Betreft: inspraaknotitie vergadering commissie Ruimte dd. 3 juni 2019

Agendapunt 11: Vaststelling gewijzigd bestemmingsplan Heerderhof

Profiel 2 - schaal 1:200

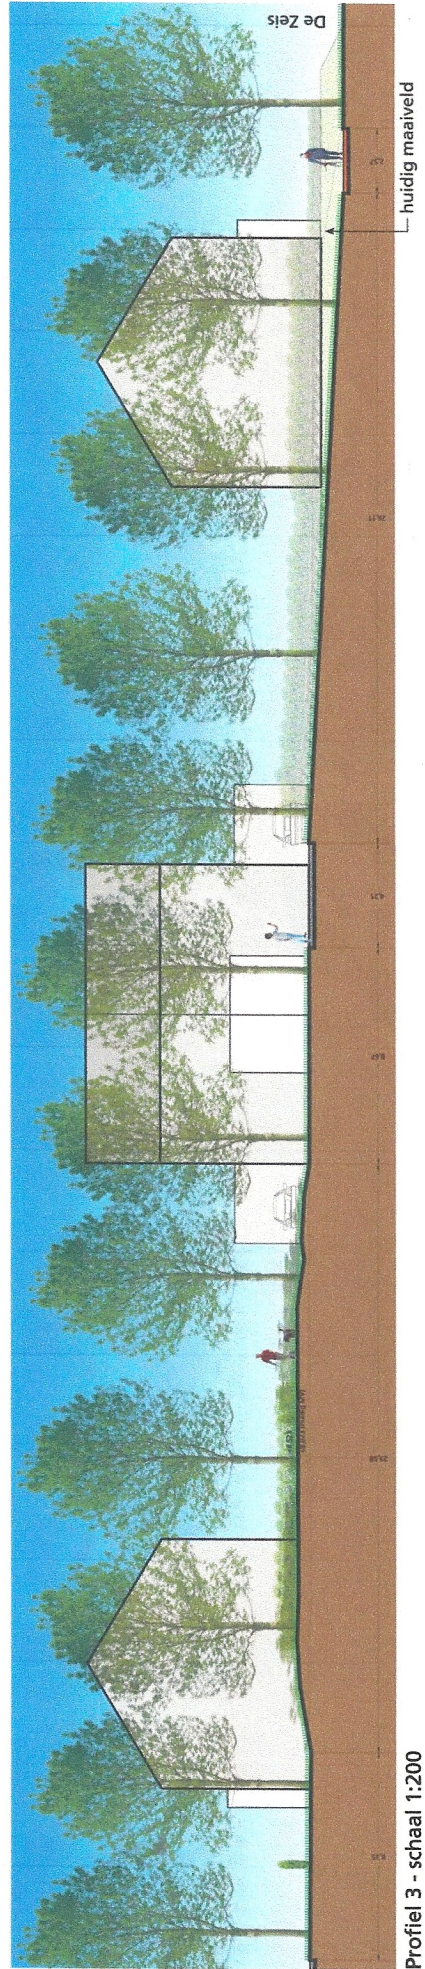
In profiel 2 is specifiek het hoogtepeil naast het fietspad naar de Haneweg met 50 cm teruggebracht en daarnaast de verschijningsvorm van de woning en nok en goothoogte afgestemd op de omgeving van de Zeis. Dit betekende voor ons een aanzienlijke verbetering van de situatie en ook voor de uitstraling van het plan in zijn geheel.

Echter in de planvorming zoals die nu ter inzage ligt zijn deze afspraken niet overgenomen en is een veel grotere nokhoogte van 11 meter en goothoogtes van minimaal 5 en maximaal 7 meter toegepast. Daarnaast wordt op zeer korte afstand van de erfgrans gebouwd.

- toepassing van het dwarsprofiel zoals als bijlage bij deze notitie gevoegd wat inhoud een peilverlaging voor het peil van de woning terrein Wendhorst met tenminste 50 cm (in de concrete situatie van 7.87 m naar 7.37 m
